# Erratum

15 augustus 2008

PZDT-R-08283 ontw

Erratum Ontwerpnota Grevelingendam [17]

**DWARSPROFIEL 5 nieuw** Van dp464+90m tot dp466+50m

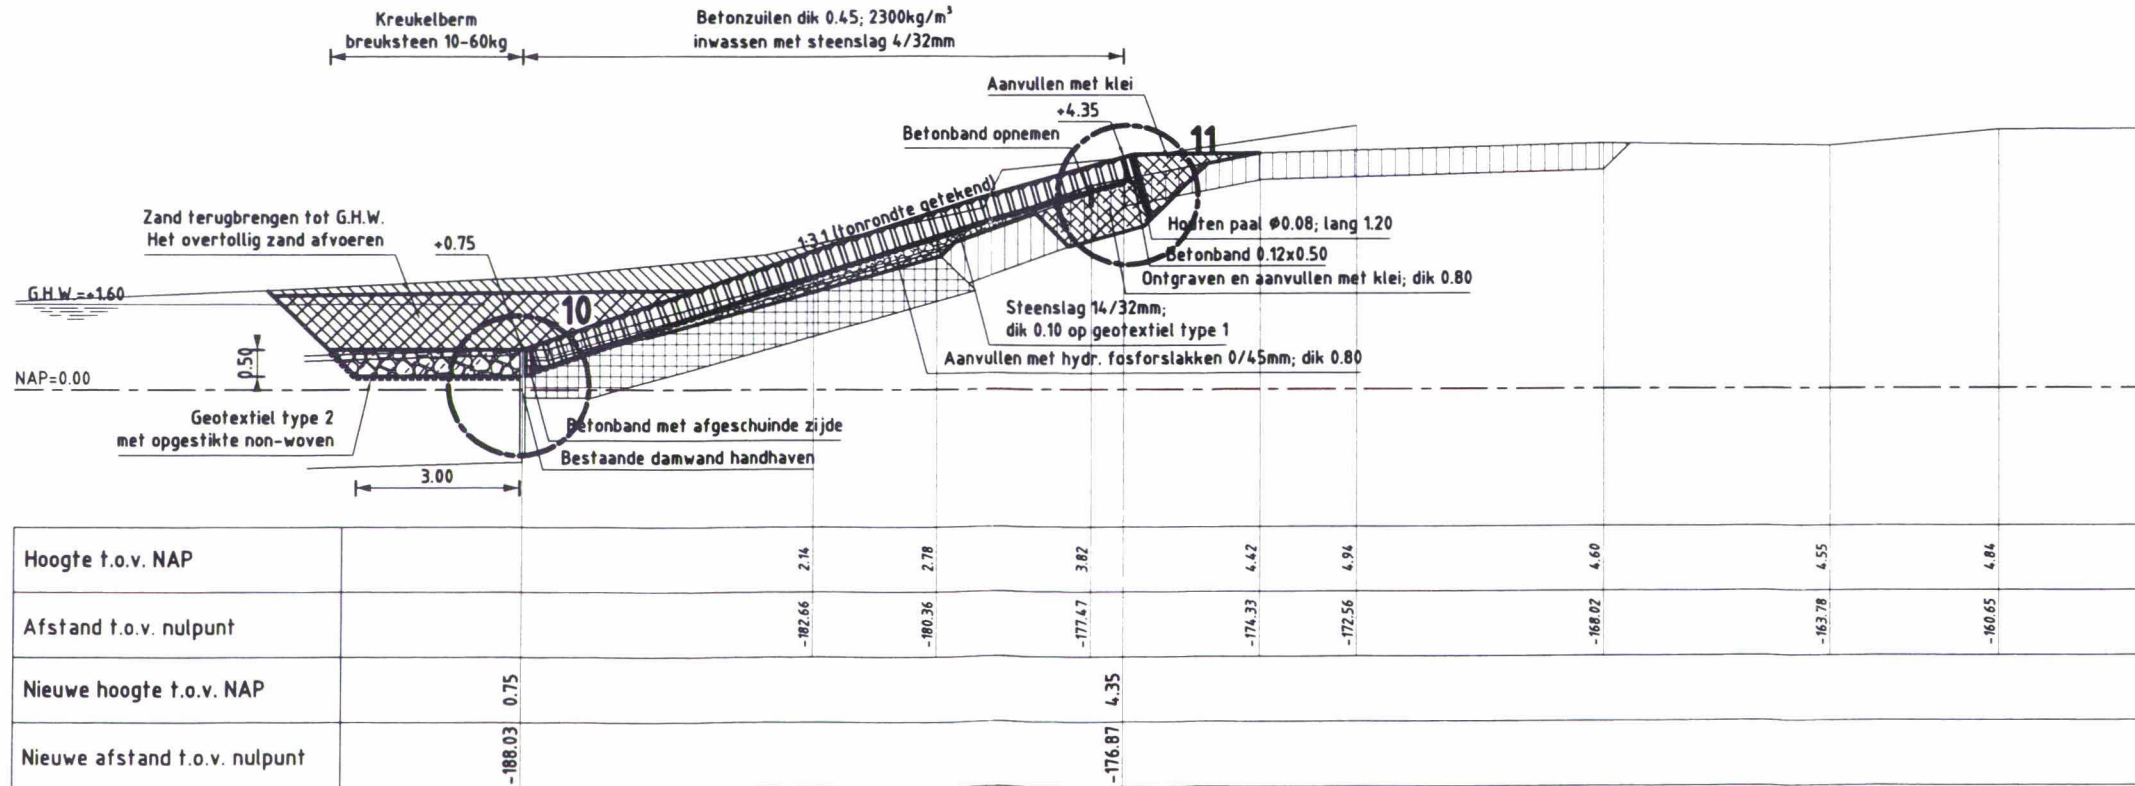
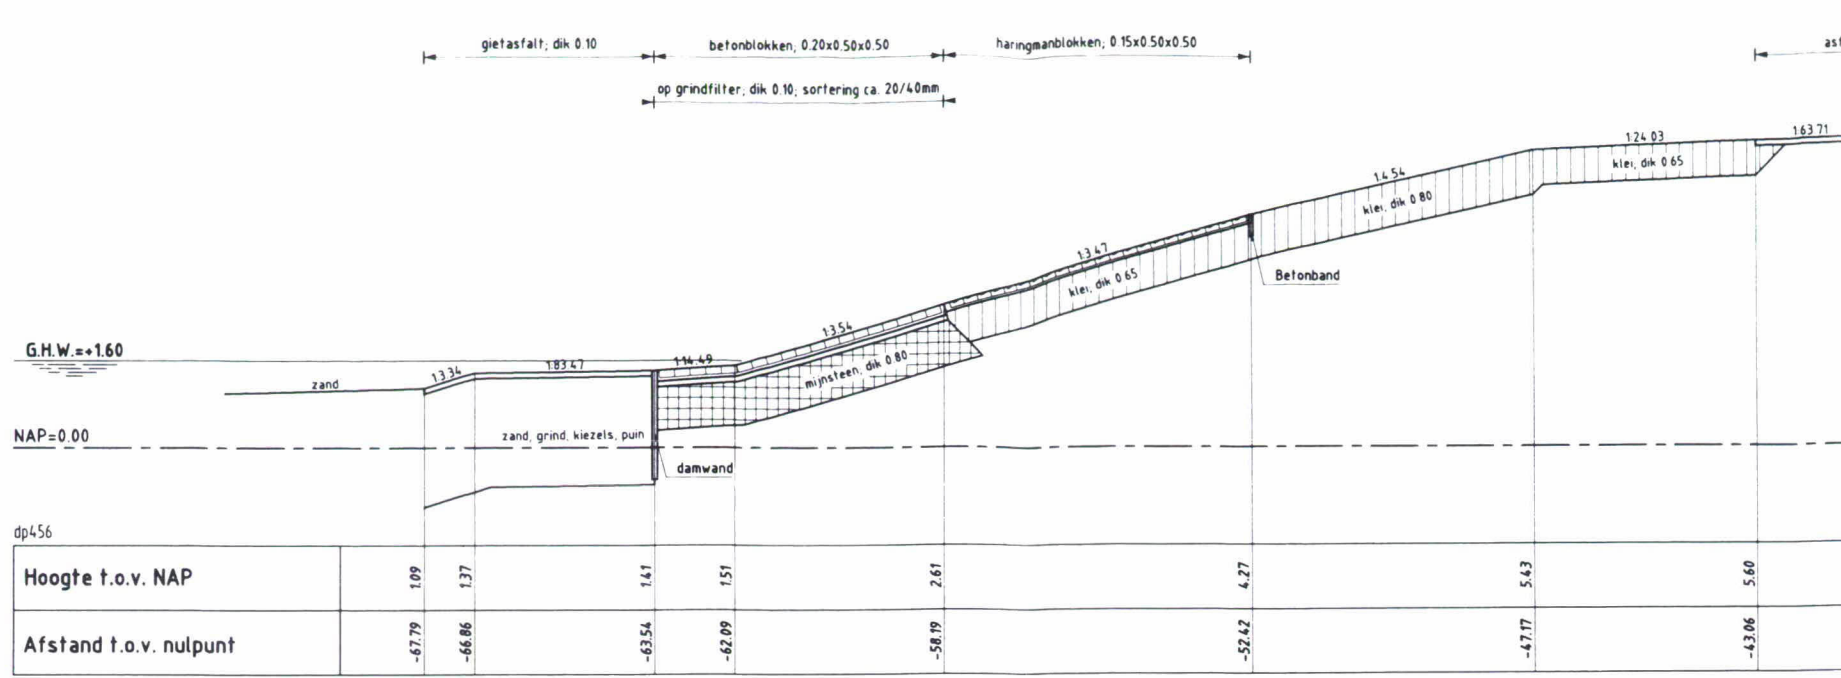
het terugschreiden van het voorland en de kreukelberm. De gehele kreukelberm ligt hier echter onder een zandpakket waardoor er geen signaleringsfunctie is. Van dp 464+90m tot dp 466+50m kan worden volstaan met een kreukelberm van 10-60kg door de aanwezigheid van een voldoende hoog en breed voorland.

DWARSPROFIEL 4 nieuw Van dp452 tot dp464+90m

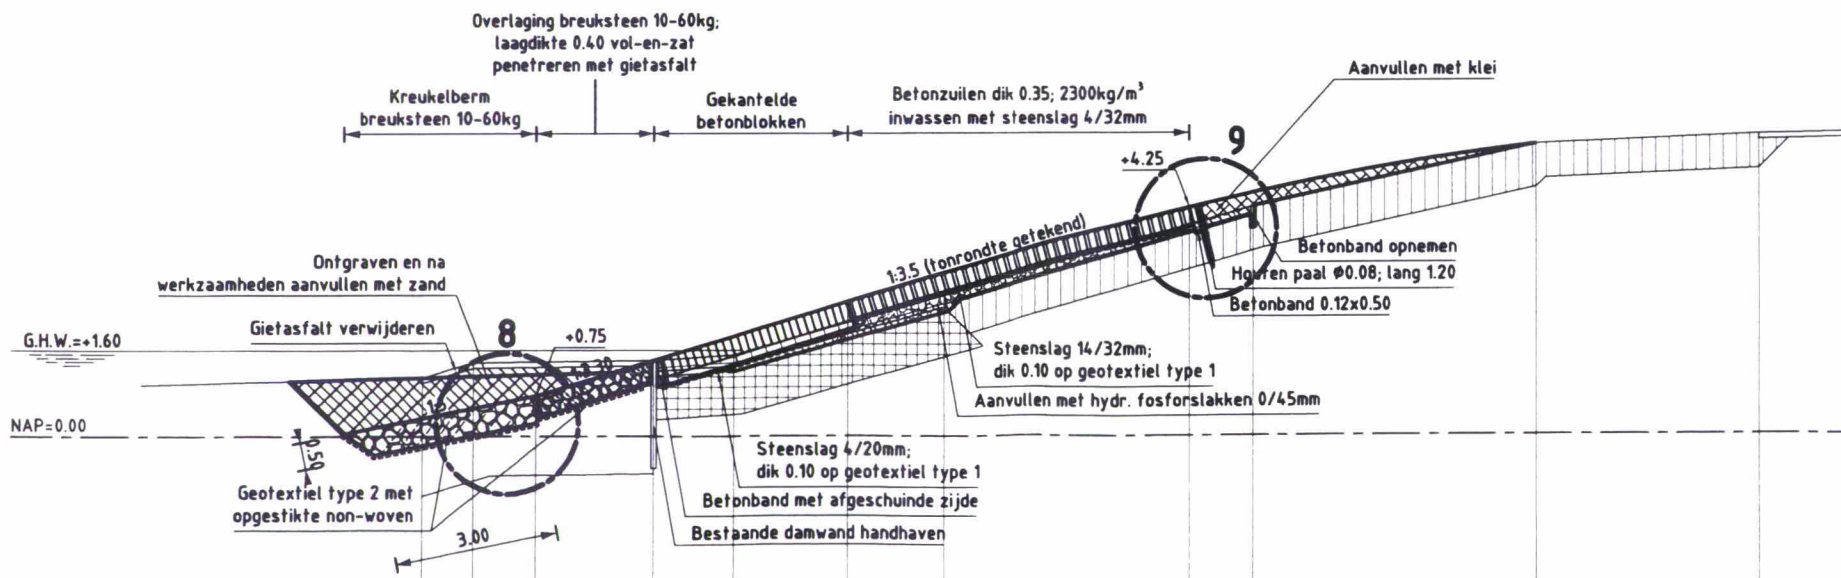
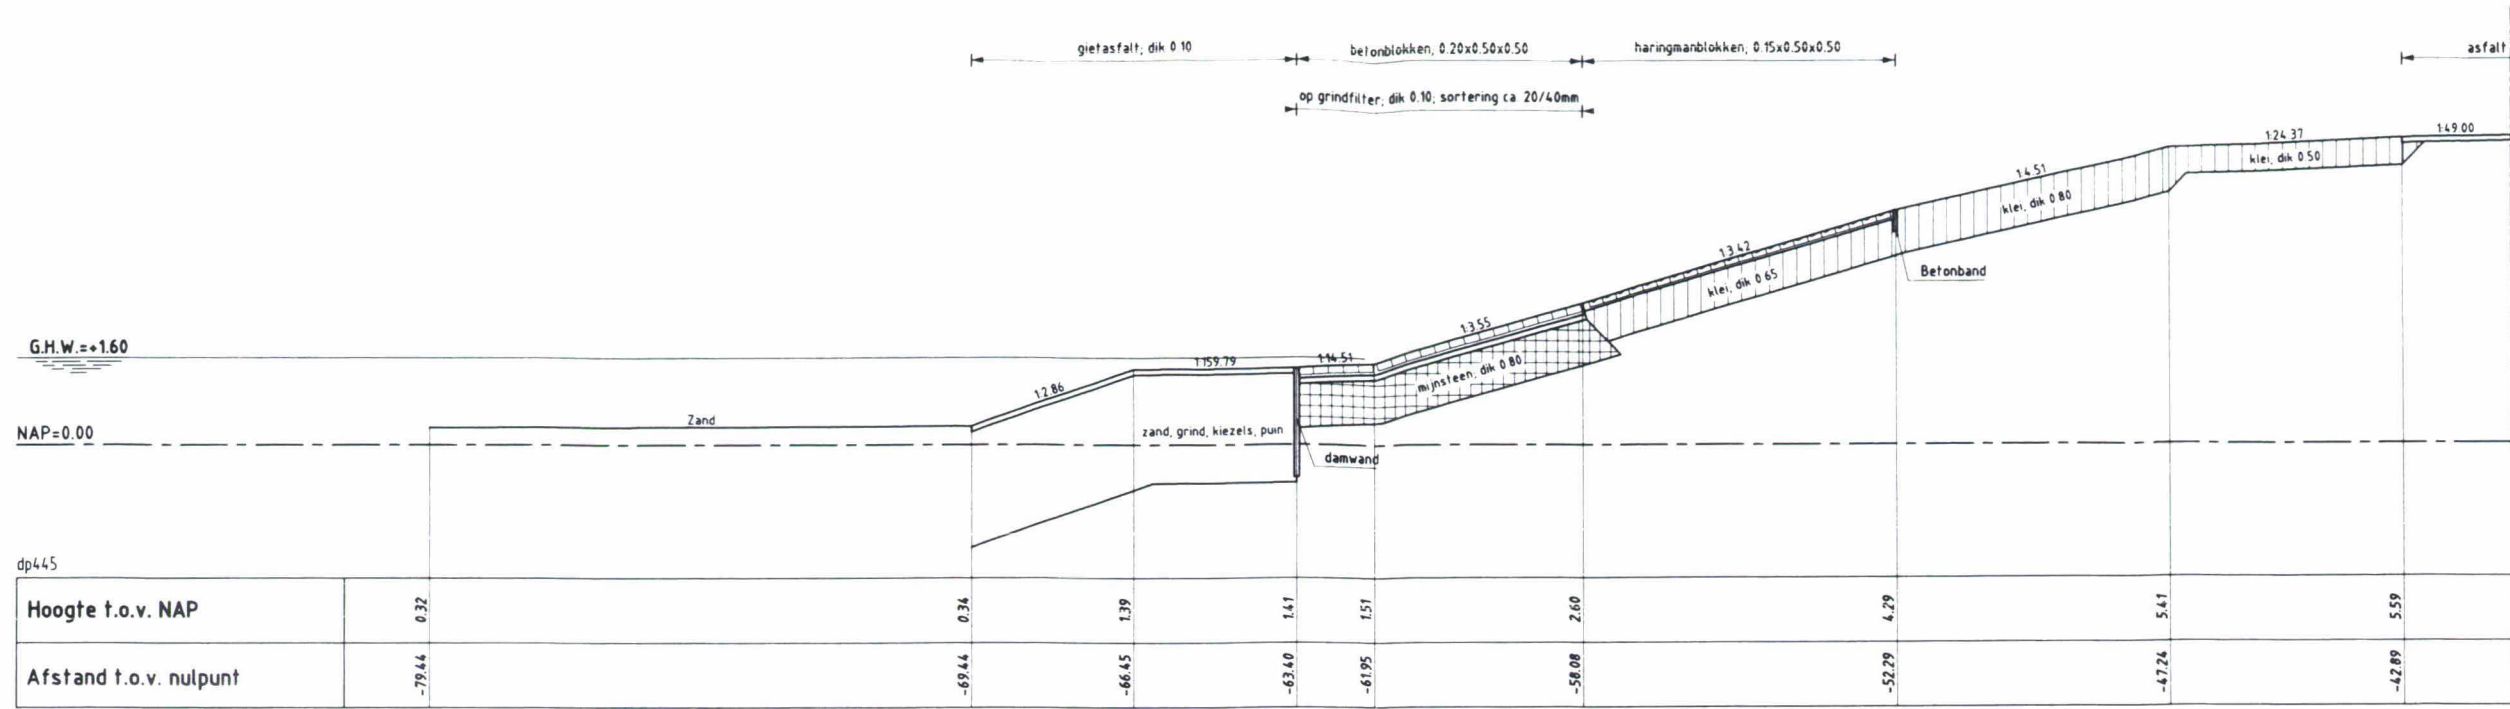
Aangezien de betonnen damwand een nieuwe bekleding zeer goed zou kunnen ondersteunen bestaat de voorkeur om deze te behouden. De opbouw van de nieuwe constructie van dp 440+50m tot dp 464+90m zal dan boven de damwand bestaan uit betonblokken en betonzuilen en onder de damwand uit gepenetreerde breuksteen. Betonzuilen of gekantelde blokken onder de damwand zijn niet aan te brengen. Voor het gedeelte van dp 440+50m tot dp 466+50m geldt dat de constructie gesteund wordt door een damwand en dat er volstaan kan worden met een smallere kreukelberm. Daardoor zal ook de te gebruiken werkstrook tijdens de uitvoering aanzienlijk afnemen. De opbouw van de constructie van het nieuwe voorkeursalternatief is weergegeven in de dwarsprofielen in bijlage 1.

De bekledingen van gepenetreerde breuksteen worden uitgevoerd met breuksteen van 10-60 kg, die met een minimale laagdikte van 0,40 m dient te worden aangebracht. Deze minimale laag moet over de volledige hoogte met gietasfalt worden ingegoten. De bekleding van gepenetreerde breuksteen dient aangebracht te worden op een geotextiel en aangesloten te worden op de bestaande damwandconstructie. De damwand en de betonband worden mee ingegoten.
